**INFORME DE RESULTADOS PARA LA VERIFICACION DE
LA CALIDAD DE LOS PROYECTOS DE REHABILITACION
DE AUTOPISTAS NACIONALES**

CORTE A ENERO DE 1999

LM-IC-D-095-99

**Informe de verificación de la calidad
para el proyecto de rehabilitación de la
Autopista General Cañas**

Figura No. 1: Verificación de las curvas de diseño, diseño de mezcla de la empresa Pedregal, del 21 de octubre de 1998.

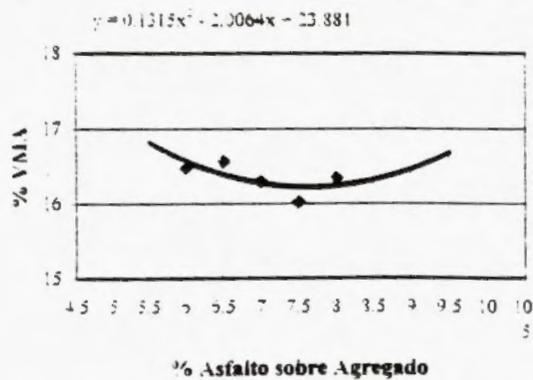
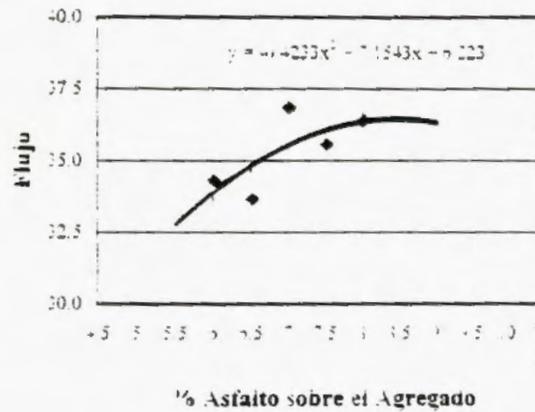
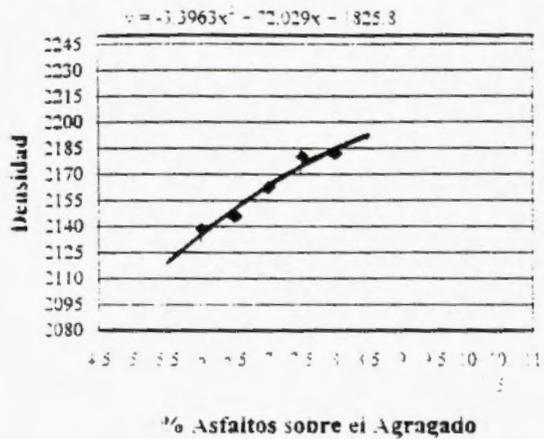
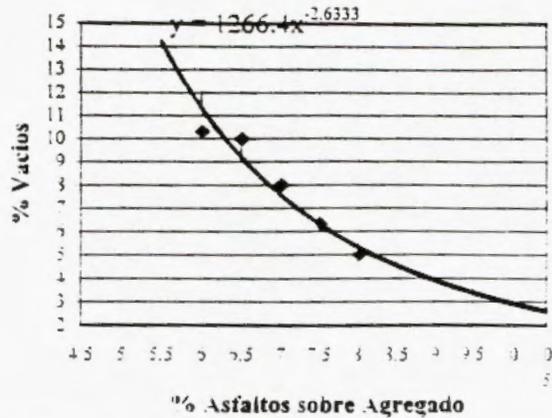
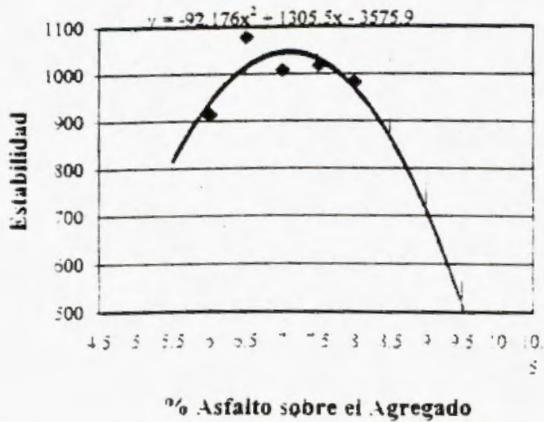
Las curvas para la verificación del diseño de mezcla se presentan en la Figura No. 1 adjunta.

- El agregado de diseño satisface los requisitos de las especificaciones especiales. Existe un incumplimiento en cuanto al porcentaje de vacíos no compactados (35.3 %) en el agregado fino (mínimo de 45.0 % según modificación de la Especificaciones generales para la construcción de carreteras, caminos y puentes).

- Se determinó un contenido óptimo de asfalto con una diferencia de 0.48 % por peso total de mezcla, con respecto al contenido óptimo de asfalto indicado en el informe de diseño de mezcla. Tal diferencia se puede explicar en la variabilidad experimental y diferencias naturales en las características del agregado y ligante asfáltico muestreado.

- Se encontró un incumplimiento en la prueba de resistencia a la compresión uniaxial retenida, al utilizar agregado de apilamiento (dosificado según proporciones de diseño), con el contenido óptimo de asfalto presentado por el contratista. Se debe observar, sin embargo, que el contenido de vacíos de los especímenes fallados superó el contenido de vacíos sugerido para la prueba (6.0 a 8.0 %). De esta manera, se recomienda dar un seguimiento cuidadoso a la prueba de resistencia a la compresión uniaxial retenida a lo largo de la producción (certificados de control de calidad y pruebas de verificación de la calidad).

Figura No. 1: Verificación de las curvas de diseño, diseño de mezcla de la empresa Pedregal, del 21 de octubre de 1998.

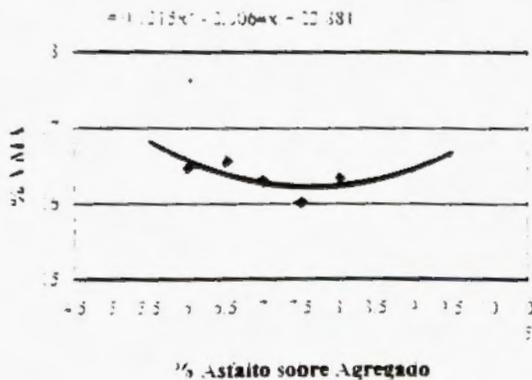
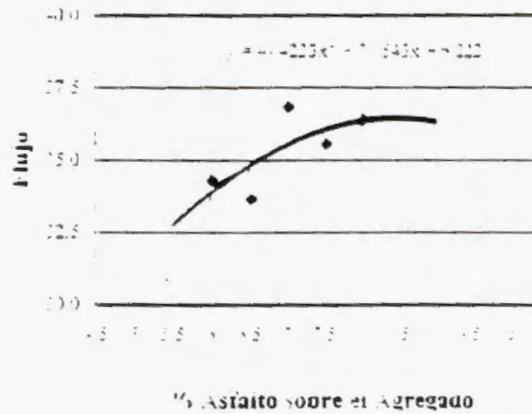
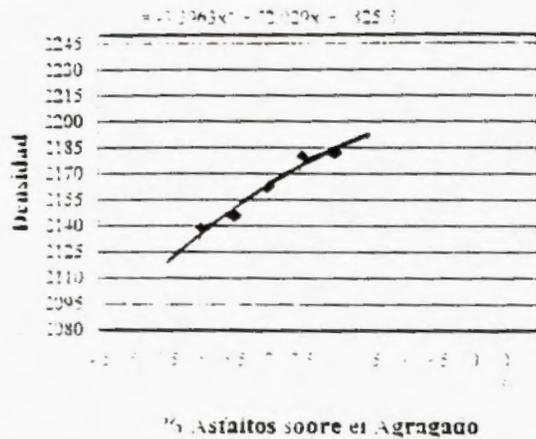
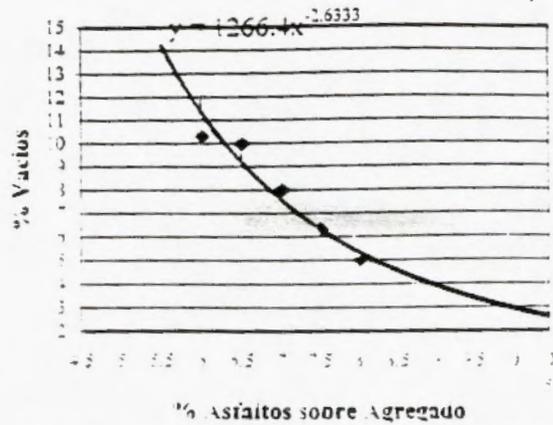
- El agregado de diseño satisface los requisitos de las especificaciones especiales. Existe un incumplimiento en cuanto al porcentaje de vacíos no compactados (35.3 %) en el agregado fino (mínimo de 45.0 % según modificación de la Especificaciones generales para la construcción de carreteras, caminos y puentes).

Figura No. 1: Verificación de las curvas de diseño, diseño de mezcla de la empresa M & S, del 23 de noviembre de 1998.

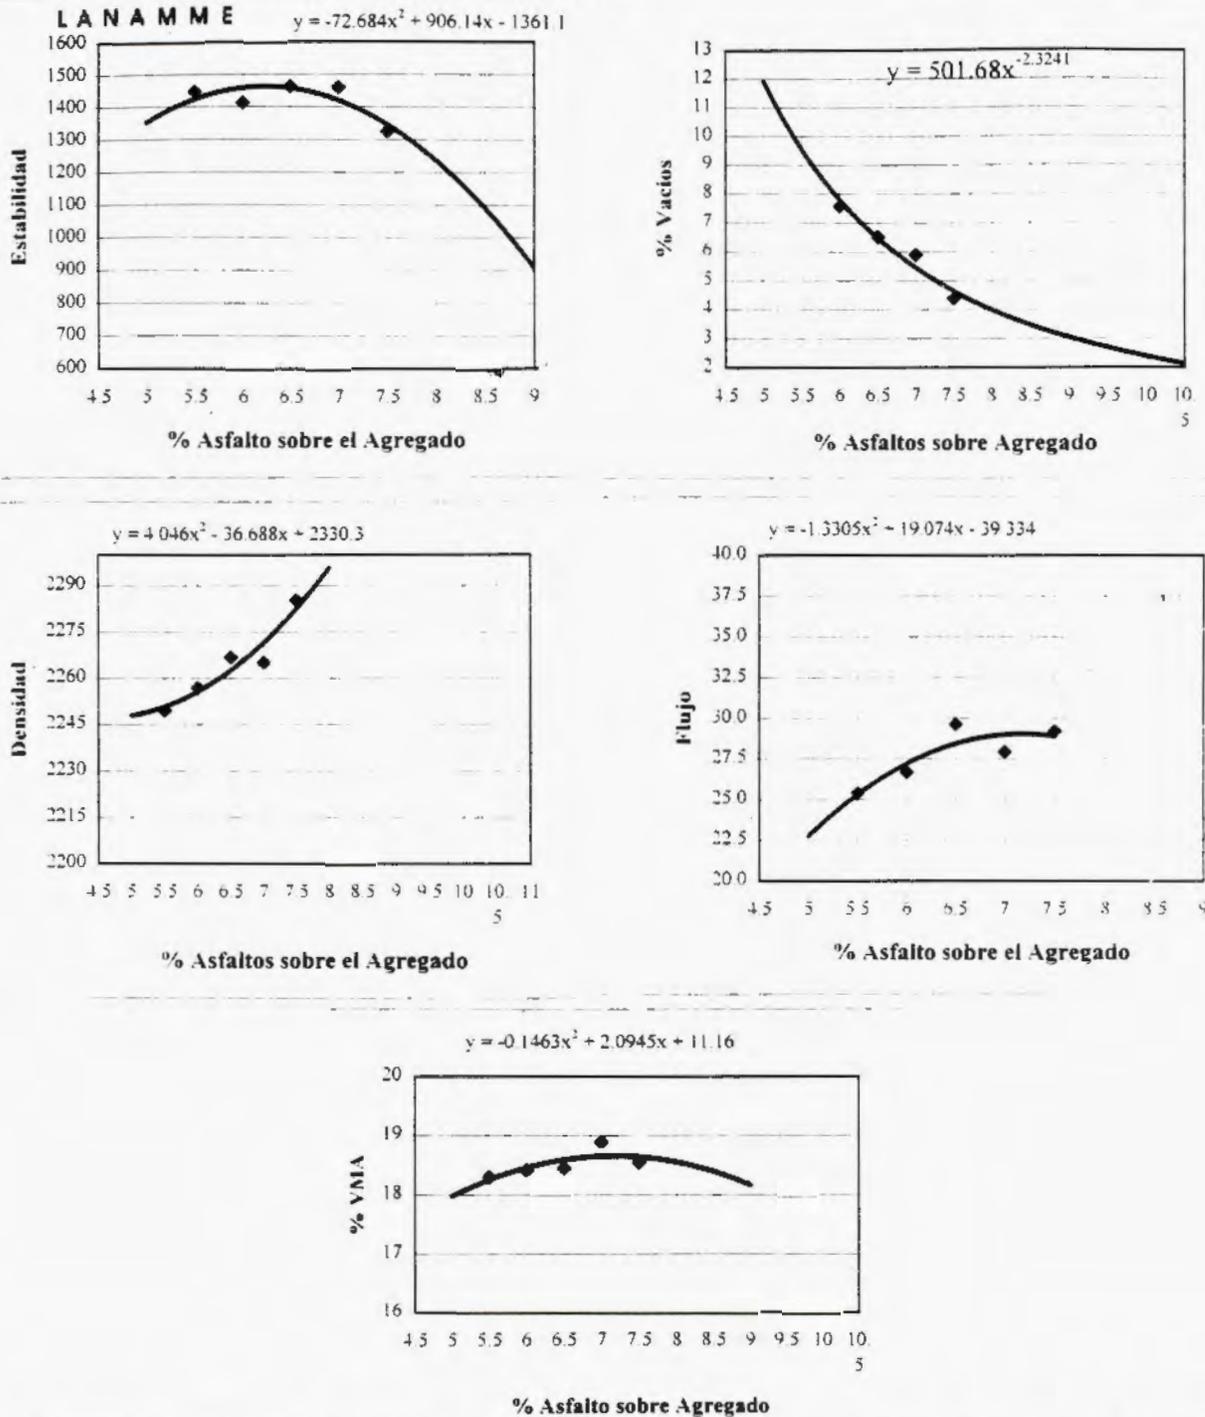
- El agregado de diseño satisface los requisitos de las especificaciones especiales. Existe un incumplimiento en cuanto al porcentaje de vacíos no compactados (36.4 %) en el agregado fino (mínimo de 45.0 % según modificación de la Especificaciones generales para la construcción de carreteras, caminos y puentes).
